# PONTE SULLO STRETTO DI MESSINA

## INTEGRAZIONI AL PROGETTO DEFINITIVO

<i>Area tematica</i>	STUDIO D'IMPATTO AMBIENTALE
<i>Ente emittente</i>	MINISTERO DELL'AMBIENTE E DELLA TUTELA DEL TERRITORIO E DEL MARE
<i>Autore dell'osservazione</i>	COMMISSIONE TECNICA VIA - VAS
<i>Riferimento richiesta</i>	INTEGRAZIONI ALLA RICHIESTA PROT. CTVA-2011-0004534 DEL 22/12/2011
<i>Titolo del documento</i>	RISPOSTA INTEGRAZIONE VERSANTE CALABRIA ID 090

<b>Ponte sullo Stretto di Messina</b> <b>PROGETTO DEFINITIVO</b>		
RISPOSTA ID VIAC090 - PAESAGGIO		<i>Codice</i> VIAC090_F1	<i>Rev</i> F1	<i>Data</i> 30/05/2012

Figura 2.3 - Stralcio coni visuale foto inserimenti.

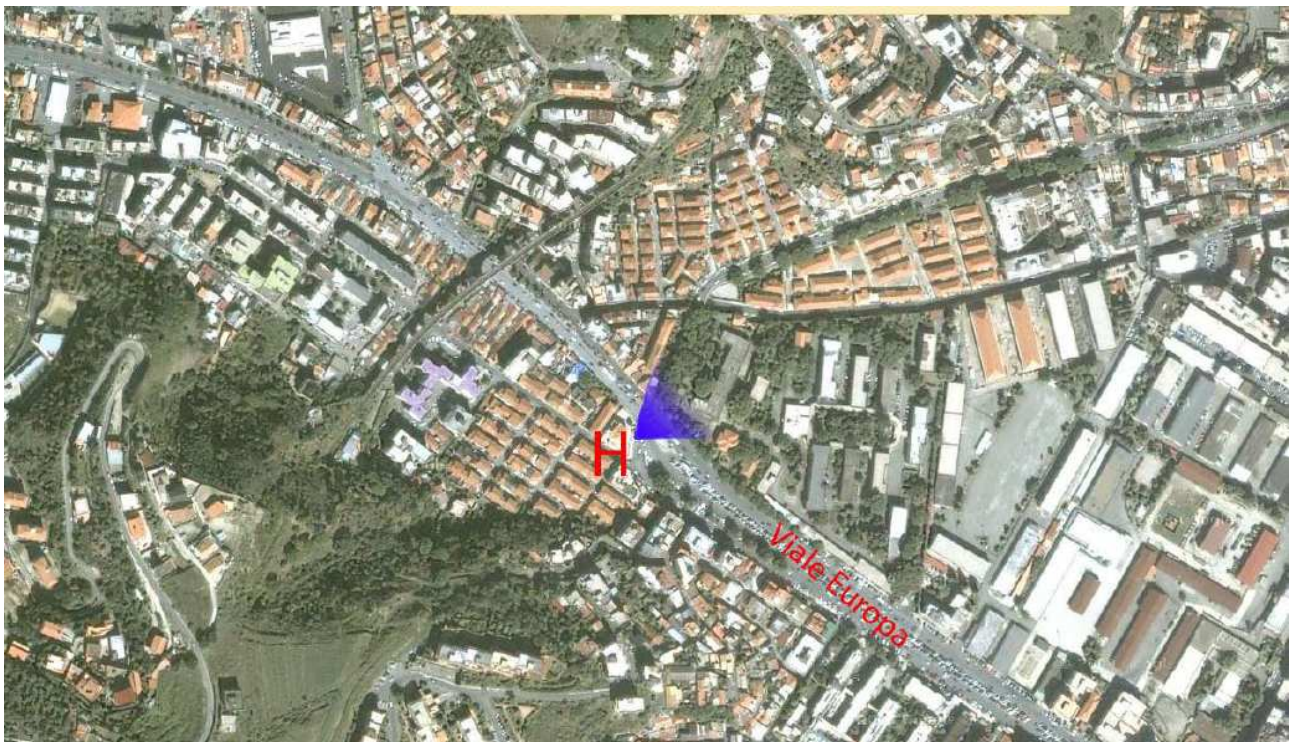
*Integrare lo studio con foto-inserimenti, ante, post operam e post mitigazione, relativi alle opere del collegamento autostradale, ovvero delle maggiori opere d'arte previste nei vari rami di collegamento (come viadotti e imbocchi/sbocchi gallerie) da punti di vista fotografici individuati sulla base dell'elaborato "Carta delle condizioni visuali" (AM0295)*

Per dare risposta a questa richiesta sono state prodotte nuove simulazioni che per il versante Sicilia riguardano n° 9 punti identificati sulla base delle condizioni visuali dell'opera e di punti di vista dei potenziali utenti di viabilità e luoghi di normale fruizione (vedi figg da 2.1 a 2.5).
